## PROCES-VERBAL DE SYNTHÈSE DES OBSERVATIONS

Ce jour le mercredi 23 août 2017 à 11 heures, je rencontre au bureau de la Mairie Monsieur Louis BOYER aux fins de lui communiquer et de lui communiquer et notifier l'ensemble des observations concernant l'enquête publique relative à une demande d'autorisation unique au titre du code de l'environnement « Loi sur l'eau » avec étude d'impact portant sur le projet de retenue collinaire de 350 000 m3 d'eau sur le secteur de Piton Rouge à La Plaine des Cafres, commune du Tampon.

Figure 7 : Schéma de principe du scénario d'aménagement de la variante 4

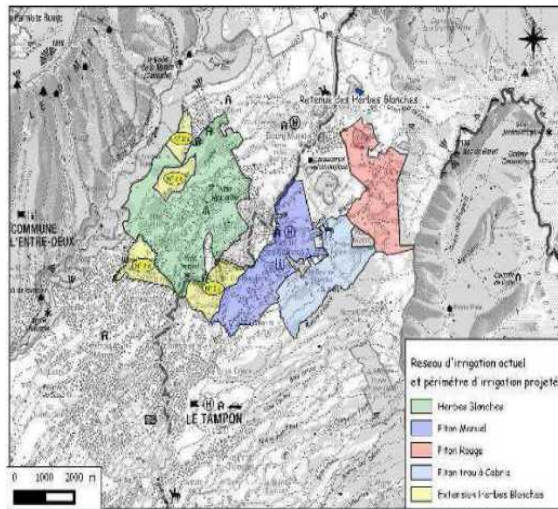
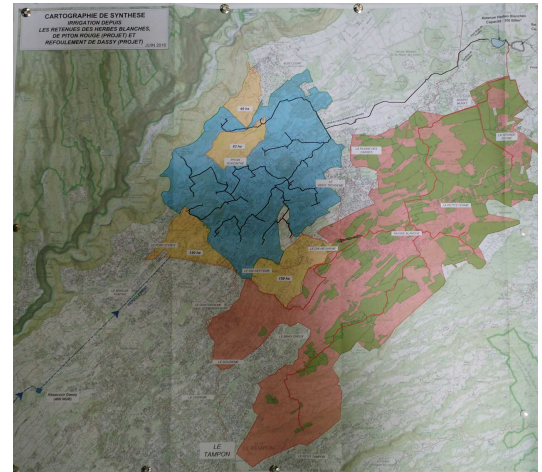
2/ Question du CE : Lors de ma permanence du 17/08/2017, j'ai constaté la présence de deux cartes sur un panneau près de la salle. Il s'agit pour l'une d'un « plan n° 20 du réseau d'irrigation » et pour l'autre d'une carte de synthèse intitulée : « *irrigation depuis le réseau de Piton Rouge (projet) projet de refoulement de Dassy et de la retenue Herbes Blanches* ». Mise en correspondance avec la fig 7 de l'EI, les surfaces ont une différence très nette :

**-Pouvez vous identifier les zones en rose depuis Piton Rouge (surfaces non indiquées), en jaune et en bleu (Ha indiqués) ainsi que leur superficie s'ils sont en relation avec le projet ? Si oui, a) S'agit-il d'une évolution dans le projet de retenue de Piton Rouge et de la variante 4 retenue avec des modifications substantielles ou d'une modification générale du projet (Coût, surface irriguée, ravines et fossés supplémentaires traversés, impacts, mesures envisagées, etc...) ?**

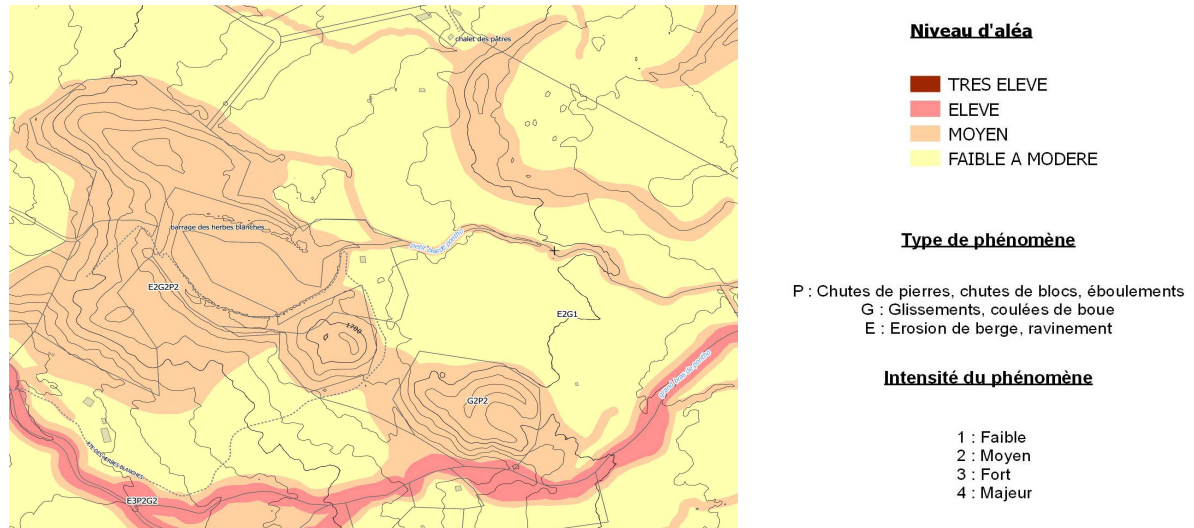
Au droit de la parcelle du barrage, d'après les observations, le sol est de type 87 (pédologie) *fait de gratons et coulées de lave à pendage faible principalement* (tableau 5 et Fig. 20), « leurs profondeurs sont inconnues ». Il ressort qu'aucune étude géotechnique n'a été réalisée pour le site retenue (« *essais non réalisables* » tableau 1 synthétique de la page 38 de l'EI). En effet, page 83 de l'EI, « *La nature et la géométrie du sous-bassement géologique du plateau ne pourra être précisée qu'à partir de sondages géotechniques aptes à traverser les bancs de basalte massif* ».

De plus, il est précisé : « *Du fait de la perméabilités des sols, de leur géologie et de l'hydrogéologie, des effondrements de cavités volcaniques (tunnels de lave) sont fréquents et ont été observées sur le plateau des Plâtres au Nord du site. Il s'avère néanmoins que le sol en ces deux endroits sont différents. Au plateau des Plâtre le sol est de type scories grossier à blocs (géologie Fig.20) et de type cendres épaisses – Andosols perhydratés n°47 (pédologie fig 19)* »

**-Des outils de forage existent pour connaître la structure des sols par les hydrogéologues. Ces outils ou autres pouvaient-ils être utilisés pour une étude du sol ?**

**-D'où viennent ces informations contradictoires et pouvez-vous apportez des réponses claires et précises sur ces questions ?**

**- Au droit du barrage, y a-t-il aucun risque d' effondrements de tunnels de lave au regard du volume et poids de la retenue ?**

**-Quelles mesures pourraient éventuellement être envisagées avant, pendant et après les travaux ?**
